Mission régionale d'autorité environnementale
CENTRE - VAL DE LOIRE

**Avis délibéré
Construction d'une centrale photovoltaïque au lieu dit "l'Île"
sur la commune de Quincy (18)
Permis de construire**

N°MRAe 2022-3810

Figure 4: Identification et localisation des enjeux écologiques (Source : Dossier, RNT page 20/35)

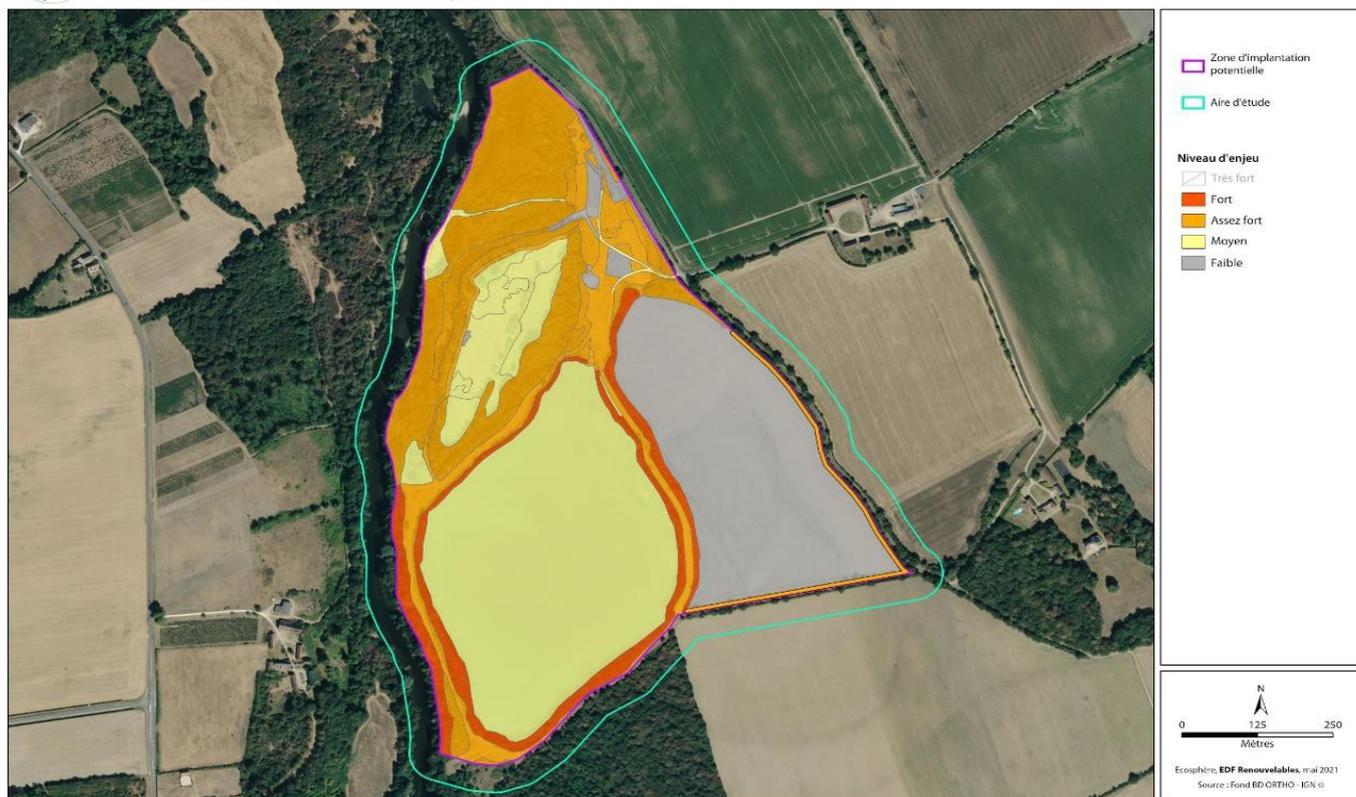
Concernant la flore, le principal enjeu est associé à l'Orchis pyramidal, espèce protégée au niveau régional. L'évitement des principales stations d'Orchis pyramidal, cf. page 29/35 du RNT, constitue une réponse satisfaisante à cet enjeu.

Concernant la faune, l'enjeu principal concerne les chiroptères. Le dossier fait état d'un minimum de 17 espèces de chiroptères, dont la Pipistrelle commune, la Pipistrelle pygmée, la Noctule commune, la Noctule de Leisler, Le Murin de Bechstein et le Grand Rhinolophe. Ces six espèces sont classées quasi menacées (espèce proche du seuil des espèces menacées). L'enjeu associé est qualifié de fort.

L'évitement des entités boisées incluant les bosquets, les haies et la ripisylve du Cher sont des éléments favorables à la préservation de l'habitat des chiroptères. En revanche, la construction de la centrale conduira à la couverture du plan d'eau, d'une surface de 10,3 ha, et réduira potentiellement les zones de chasse et de transit de ces chauves-souris. Ces incidences sont qualifiées de faibles dans l'étude d'impact (pages 275 à 277), du fait de l'application de mesures de réduction. La principale mesure inhérente à l'étang consiste à laisser libre de panneaux une zone de 20 m sur l'étang à partir de la berge. Cette zone, au droit des fonds les moins profonds de l'étang, est la plus riche en insectes.
